УШКИ ДЛЯ ПЛОМБИРОВАНИЯ

ГОСТ

18679—73

**Изменение № 5 ГОСТ 18679—73 Ушки для пломбирования. Конструкция и размеры**

Черт. 2

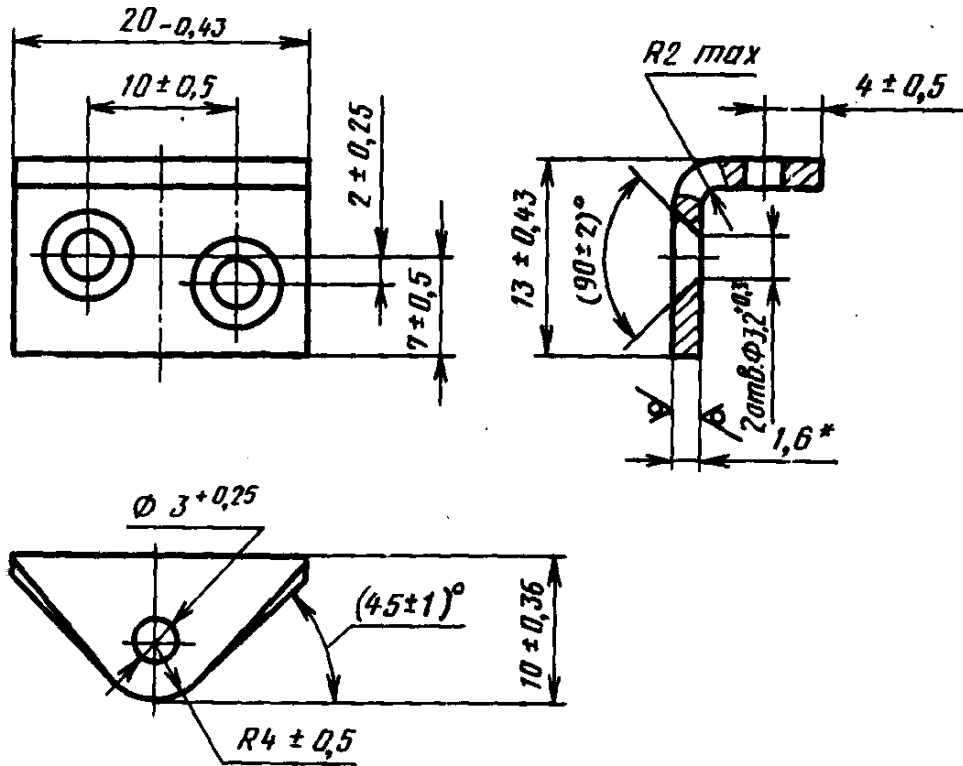
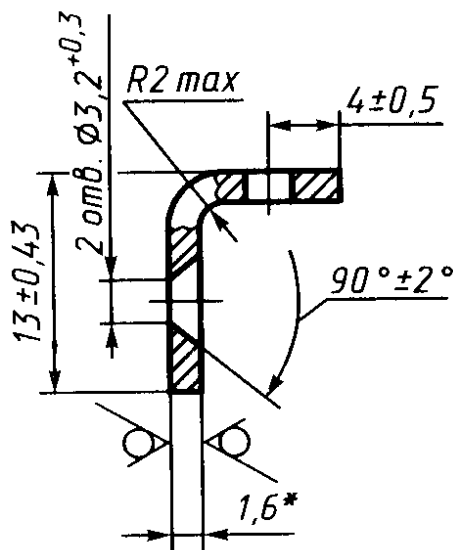
Пункт 4. Таблица 1. Графа *D*. Заменить размер: 6,5 на 6,0;  
чертеж 2. Тип 2. Исполнение 1. Вид слева заменить новым:

Черт. 3

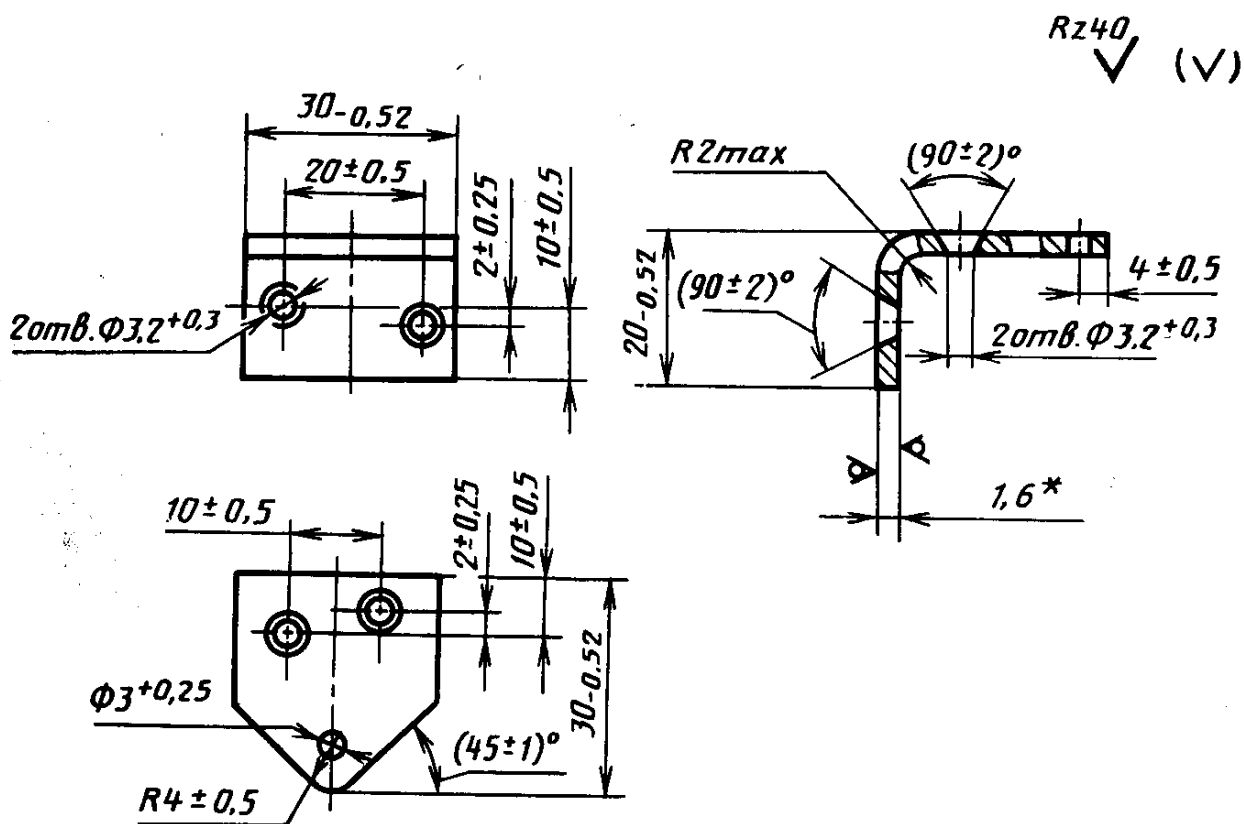
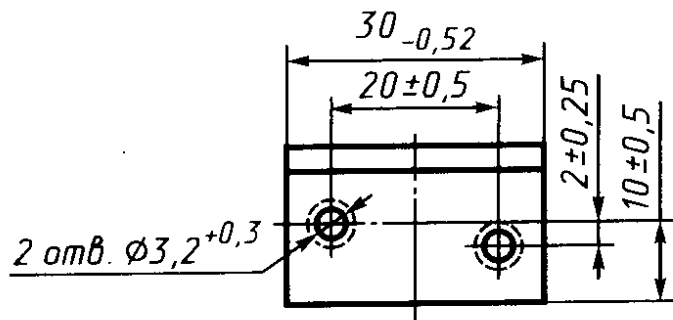
Чертеж 3. Тип 3. Главный вид заменить новым:

Примеры способов пломбирования с применением ушек типов 1 и 2

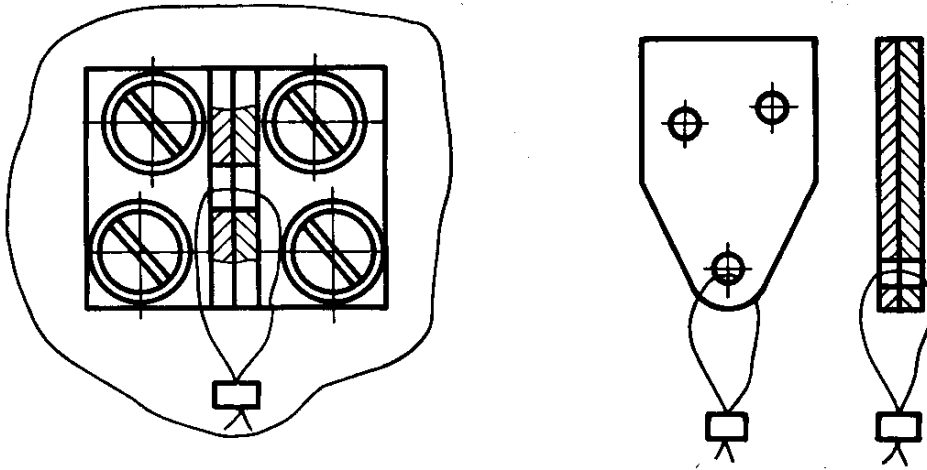
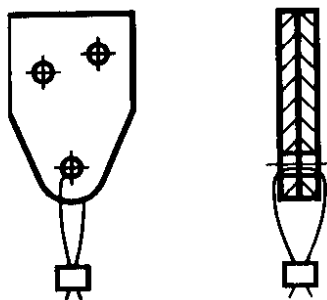
Приложение. Примеры способов пломбирования с применением ушек типов 1 и 2 заменить новыми:
